项目名称: 开元壹号60#地块

子项名称: 商务公寓楼

专业: 建筑

更改原因: 优化设计

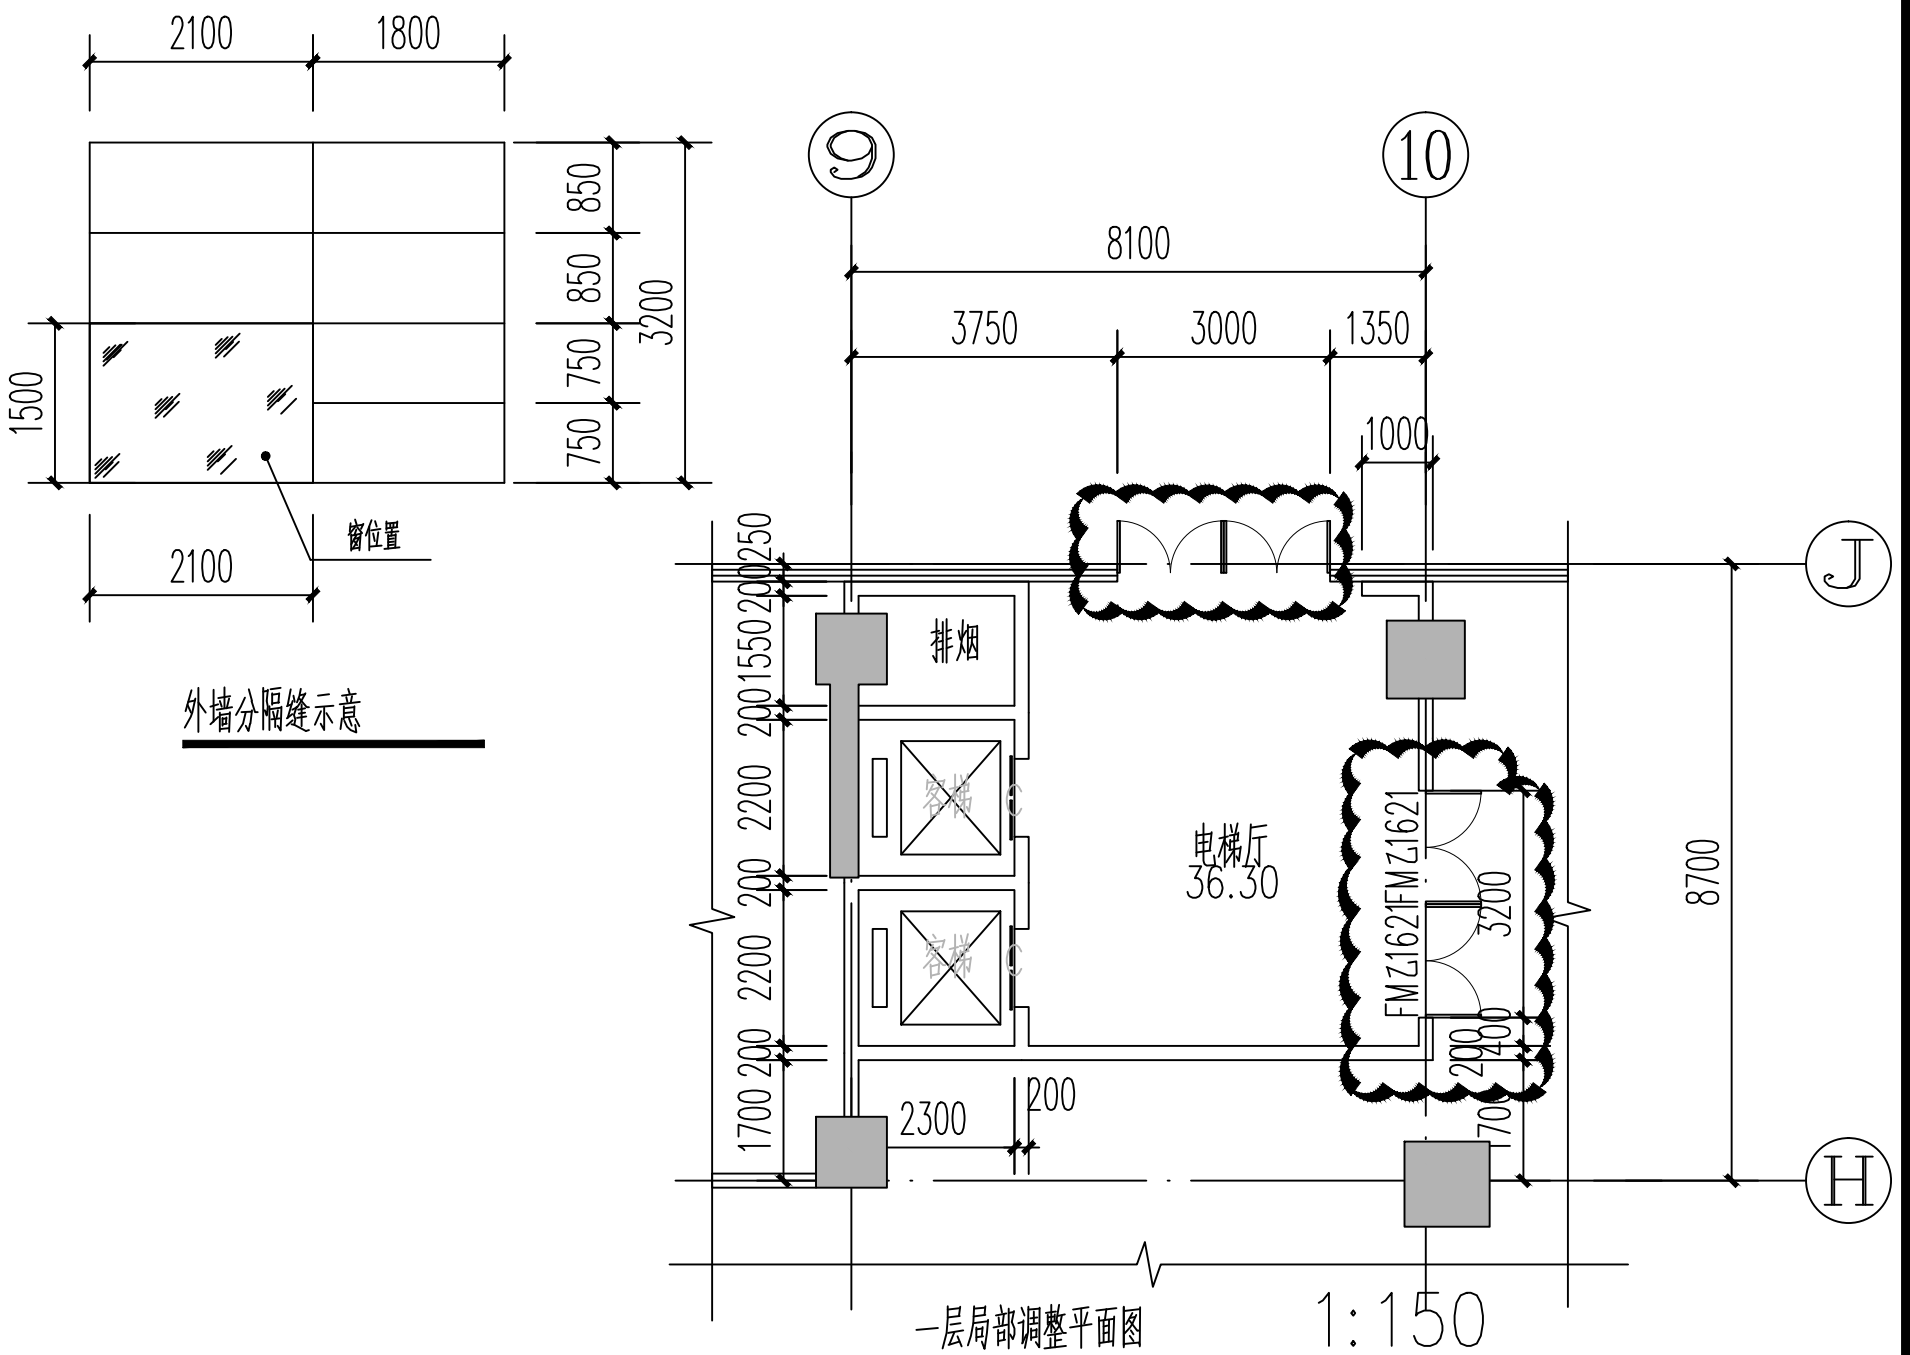
1. 一层平面图, 9~10轴/H~J轴处电梯厅开向商业防火门宽度调整, 增加开向室外外门, 修改详见附图, 开向室外门需幕墙单位复核, 无误后方可施工。
2. ③~①/3轴/2D~1E轴处电梯、2F⑧轴/2D~3D轴处电梯、⑩~①/6轴/1C~6C轴处电梯、③/16~17轴/2D~5D轴处电梯, 在三层和四层处设置安全门, 安全门为成品乙级防火门, 向井道外开启, 门宽600mm, 门高1800mm, 门下设400mm高(高出建筑完成面) C20 细石混凝土门槛。
3. 种植屋面泛水做法统一调整为 14J206, 页1-12, 节点2。
4. 电梯机房内钢梯做法参见 02J401, 页6, T4A12。
5. 采光井内外墙分隔缝位置根据现场实际情况结合外窗位置确定, 原则上每层横向做4道分割线, 竖向分隔线结合外窗位置确定。如下图所示:
